Réf. NOVA : 04/PFD/1844326 (corr. F. Moschos)

Objet : BRUXELLES. Autoroute A12, avenues de Madrid / Jules Van Praet / des Croix du Feu / de l'Araucaria et chaussée de Vilvorde. Demande de permis d'urbanisme portant sur la reconversion en parkway de l'axe A12 / Van Praet et sur le réaménagement de l'avenue des Croix du Feu en une promenade cyclo-piétonne

Avis de la CRMS

Interventions proposées aux abords du Pavillon chinois et photomontage des espaces verts prévus de part et d'autre du site classé (documents graphiques joints à la demande)

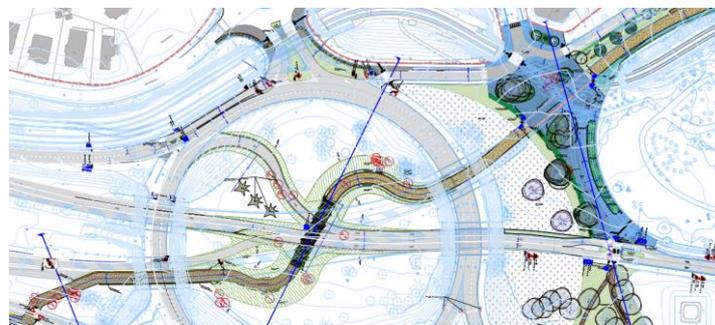
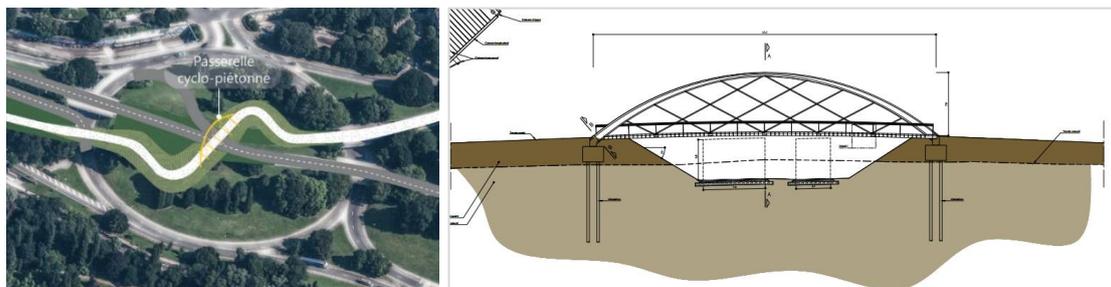
Les aménagements prévus aux abords du Pavillon chinois n'ayant pas d'incidences négatives sur les perspectives vers et depuis le bien classé et étant de nature à valoriser le Pavillon et son jardin, la CRMS les approuve.

Aménagements paysagers projetés à hauteur de l'avenue des Croix du Feu, état actuel et photomontage joints à la demande

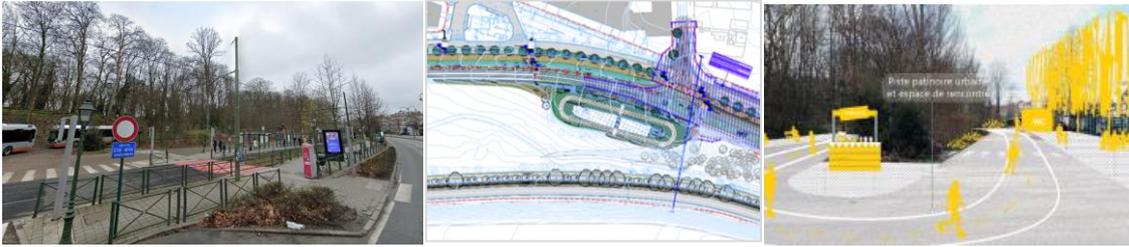
- Réorienter le choix des plantations vers une palette végétale qui soit mieux en accord avec les aménagements paysagers historiques, pour la plupart conservés.

Tel que proposé, la palette végétale choisie pour les nouveaux espaces publics s'écarte fortement de la typologie et du caractère des espaces verts historiques environnants. Afin de créer un meilleur lien avec les sites à caractère patrimonial et dans l'objectif de renforcer davantage la cohérence paysagère des lieux et de mieux inscrire le *Parkway* dans la continuité du concept historique, la Commission préconise de revoir la nouvelle palette végétale en s'inspirant aussi de celle des sites historiques (tels les serres royales et leur jardin, le jardin du pavillon chinois et de la Tour japonaise...). La Commission préconise de poursuivre l'étude sur cet aspect et de faire une proposition adaptée en ce sens. Cette remarque s'applique notamment aux abords du Pavillon chinois et son jardin.
